Digital medvirkning med lokalbefolkningen

– alnainvolverer.no

Oppdragsgiver: Undervisningsbygg Oslo KF (UBF)
Rapporttittel: Digital medvirkning med lokalbefolkningen – alnainvolverer.no
Utgave/dato: 1/17.12.2020
Oppdragsnummer: 608645-04
Saksnummer: 201901193 - Regulerings sak
Tvetenveien 183 - Dialogfase - Oppføring av skole, flerbrukshall, kulturstasjon og idrettsanlegg- Trosterud - Haugerud

Gjenåpning av bekken, presentert på alnainvolverer.no

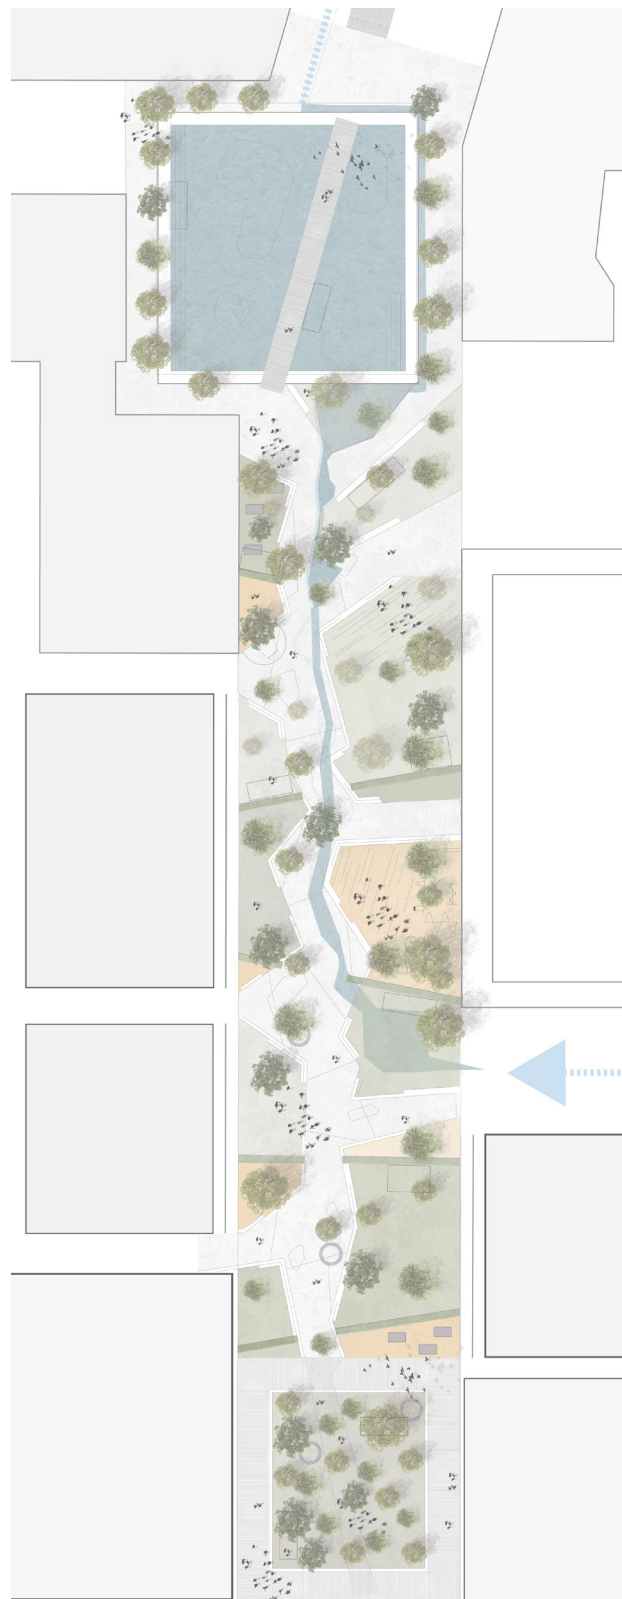
Blir kjempebra, bra, nydelig, veldig fint.

Ikke legg åpen bekk på barneskoleområdet pga. trygghet og å unngå våte barn

Kan lage skøytebane på vinteren

Naturlig avrenning av regnvann

Ja til bekk gjennom barneskolens område. Læring og lek.

Japansk hagebro over bekken

Beplantning, presentert på alnainvolverer.no

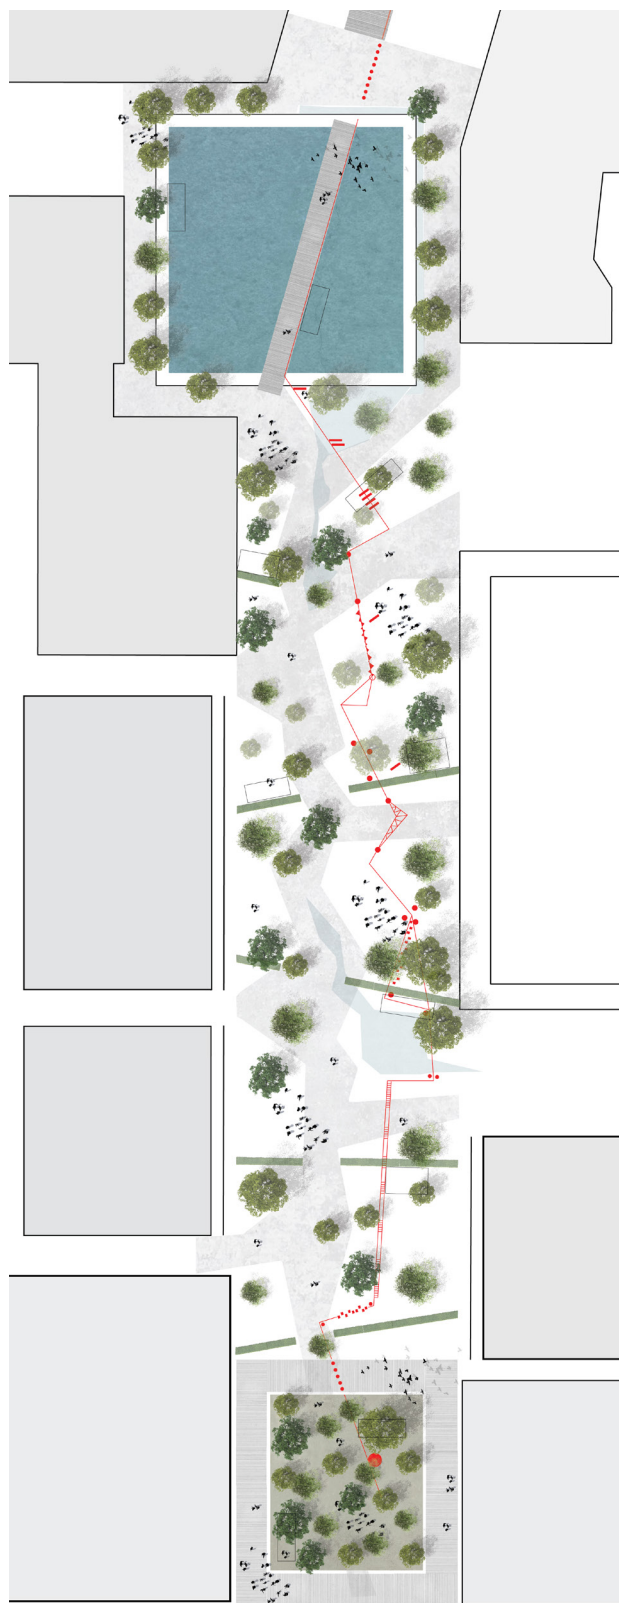
Liker ideen om beplantning og trær fra flere verdensdeler.

Variasjon av planter og trær – jo flere jo bedre.

Ja til frukttrær og bærbusker. Folk må vite at det er lov å ta, og det må være trær med god frukt (ikke prydrær)

*Blomstereng med bievennlige blomster. Legge til rette for et rikt biologisk mangfold. Tilrettelegg for insekter og unngår uønskede fremmedarter.
(Samarbeid med biologer)*

Ikke frukttrær – mye nedfallsfrukt

*Beplantning som gir fine høstfarger, f.eks. lønnetrær.
Stauder med farger og blomstrende kirsebærtrær.*

Kan ikke få nok av grøntområder i vårt område

Skoleelever kan dyrke noe

Trekke marka ned i Allmenningen i form av gangforbindelse og type vegetasjon

Grønn opparbeidelse er kjempe viktig for trivselen!

Gjerne noe serveringssted/kiosk, i alle fall om sommeren.

Gjerne bekk, dam og skøytemuligheter.

Bydelstorget, presentert på alnainvolverer.no

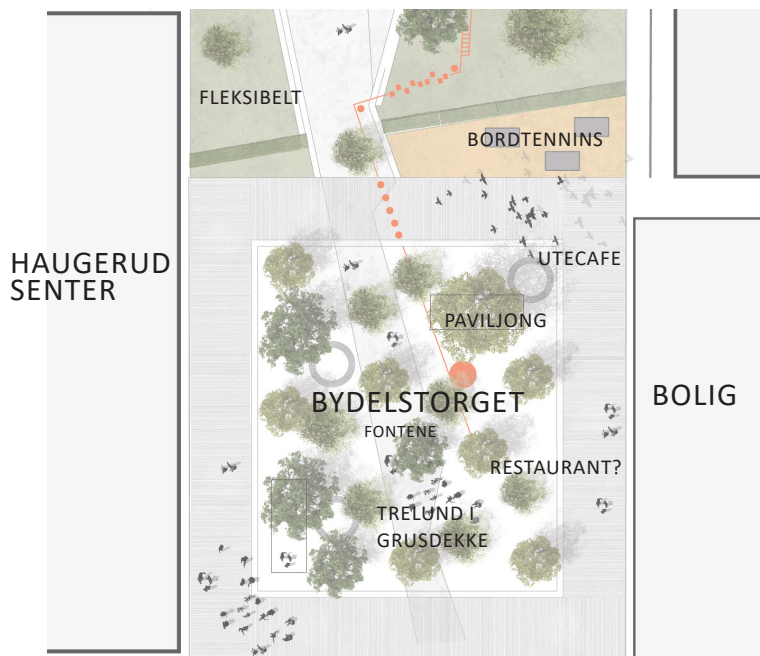
Kafe, kaffebar, bakeri, restaurant, uteservering.

Butikker.

Koselig uteplass.

Fontene.

Deichman.

Heller vegetasjonsdekke (mtp overvannshåndtering) enn grusdekke. Ev. en kombinasjon.

Vann er fint – ta bekken opp fra Lille Wembley ned til t-banekulverten.

Den fargerike lekestrengen, presentert på alnainvolverer.no

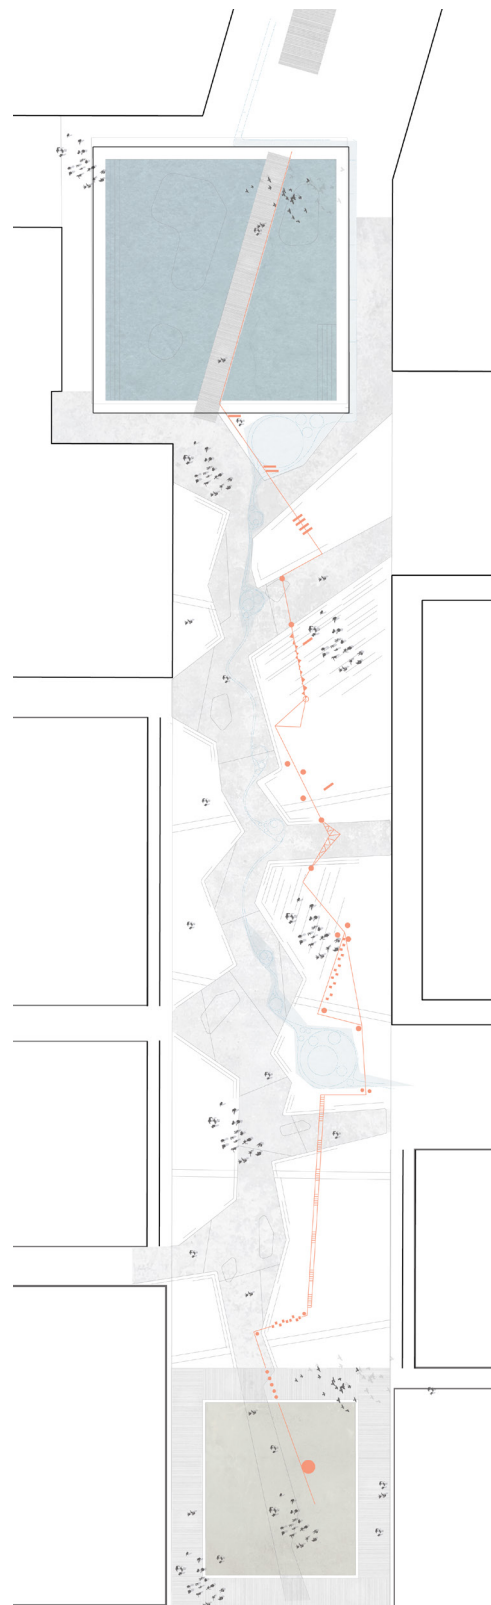
Skatepark (Ev. gjør området skatevennlig. Involver erfarne og nyere skatere i planleggingen. En sier skatepark er en god ide, men kanskje passer bedre et annet sted)

Skikkelig lekestreng, familievennlig, attraksjon for hele Oslo.

Tufte/parkour/ fitness elementer. Noe som også aktiviserer voksne.

Må kunne brukes på vinteren.

Akebakke.

Kult med farger.

Unngå plastdekke og store plastinstallasjoner.

Allmenning, presentert på alnainvolverer.no

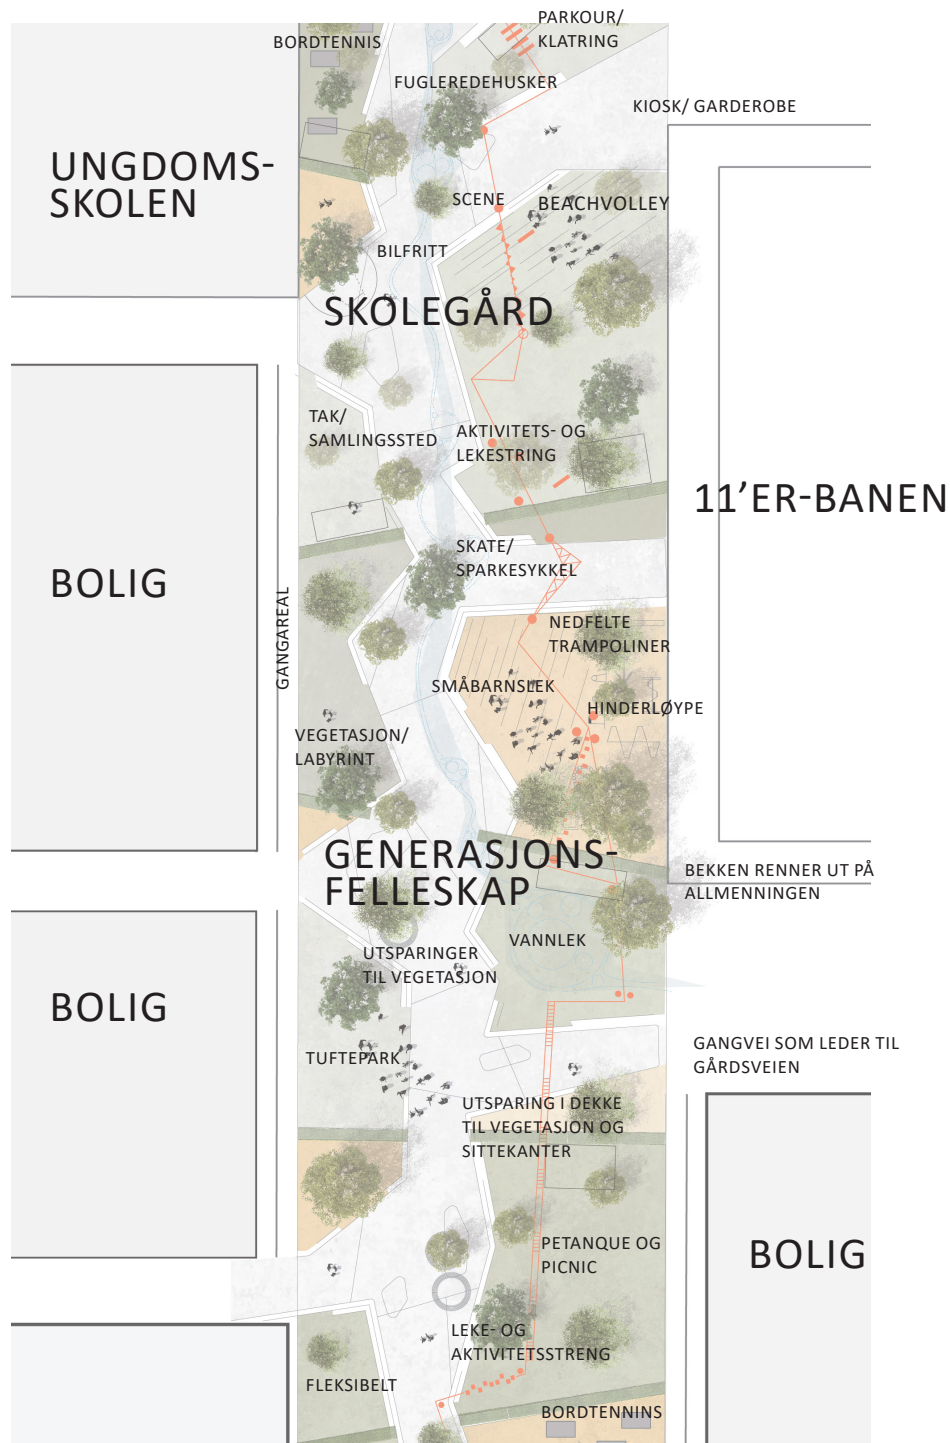
Myke former (Ikke rette linjer og skarpe geometriske former).

Rampe rullestoler og barnevogner -komme opp og se utsikt.

Minigolf.

Se allmenningen som en del av helheten – alt for alle. Eldre, unge, barn.

Samarbeid med KUL. Ideer for Trosterudvillaen, har framskaffet historiske «bevis» og ideer for tidsriktig «park-design».

Navnekonkurranse for utvalgte elementer.

Opparbeides for helårsaktiviteter.

Universell utforming -ikke trapper.

Ha god plass for syklist, barnevogner. Sykkelstativ.

Flater som ikke er glatte.

Bilfritt.

Benker.

Fotballbaner med miljøvennlig dekke.

Beachvolleyball.

Skatepark.

Scene og sitteamfi.

Tilrettelegge for mer kultur.

Gågata, presentert på alnainvolverer.no

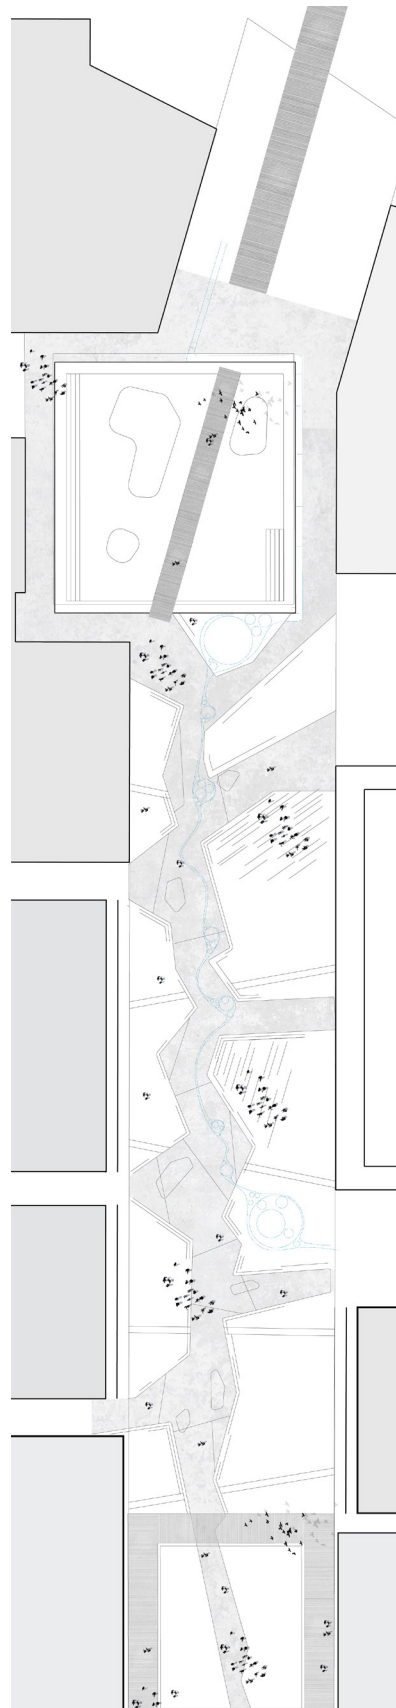
Bryte opp med urette vinkler, de trenger ikke være 90 grader.

En grunn til å gå den veien. Tilbud, kafe, spisested.

Hvis gågata skal fungere for syklister må den være ganske rett. Adskilt gående og syklende.

Bodplasser med sitteområder. Ungdommen kan tjene ekstrainntekter på å selge småtteri.

Skoleplassen, presentert på alnainvolverer.no

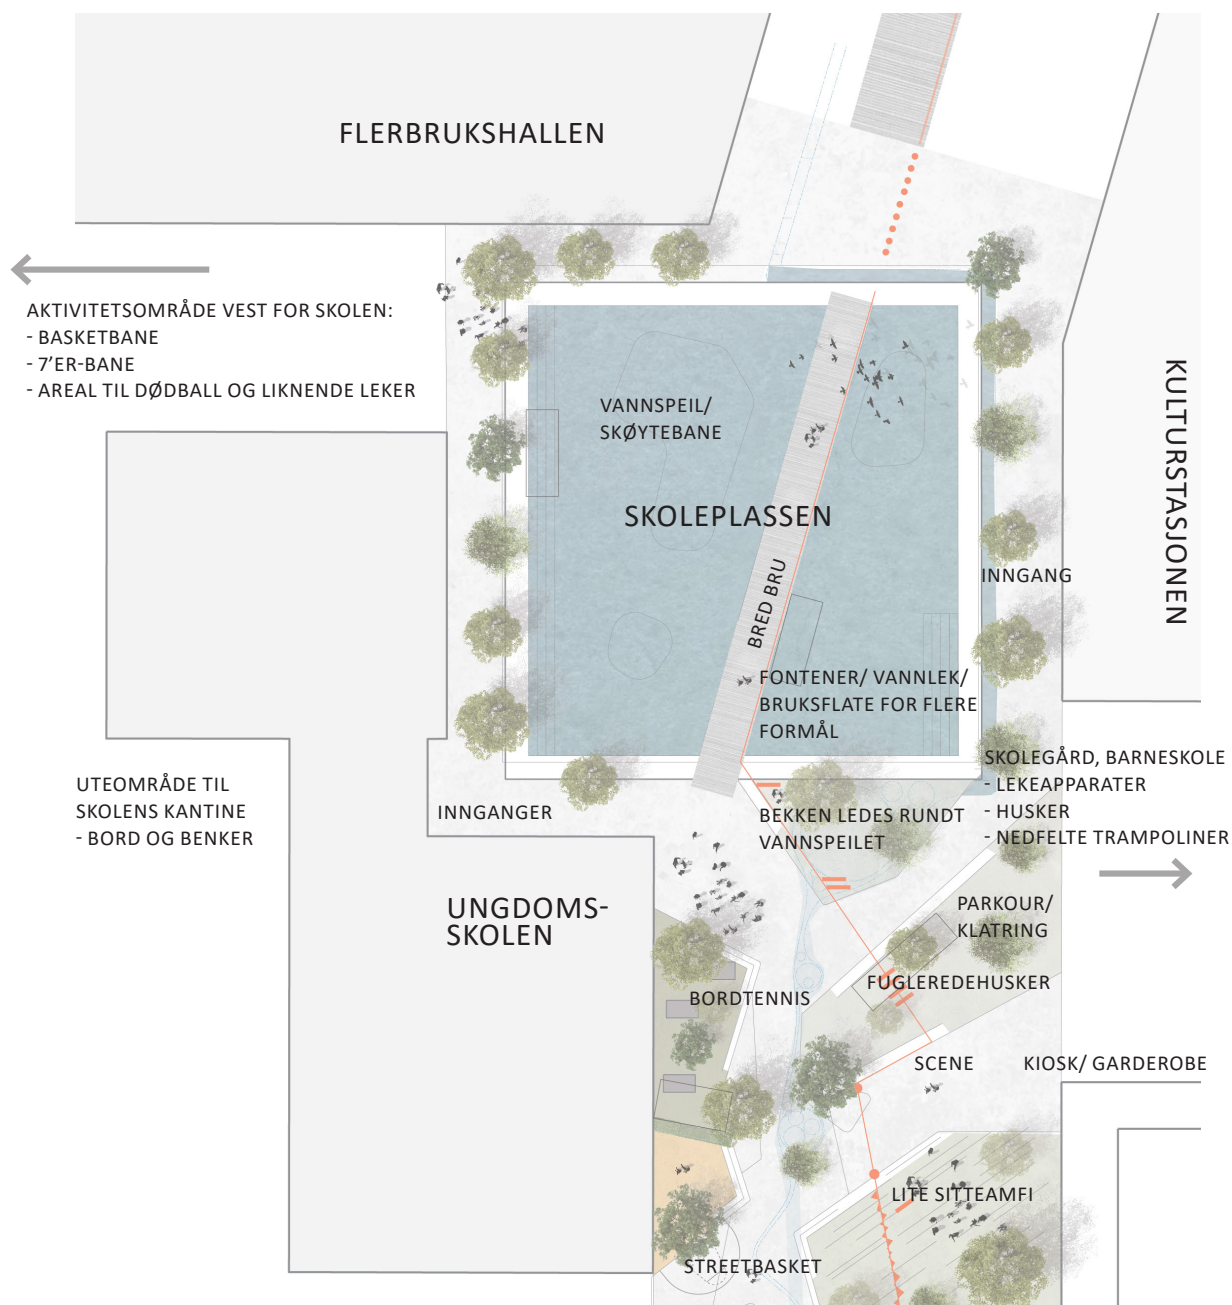
Vannlek på sommeren og skøytebane på vinteren.
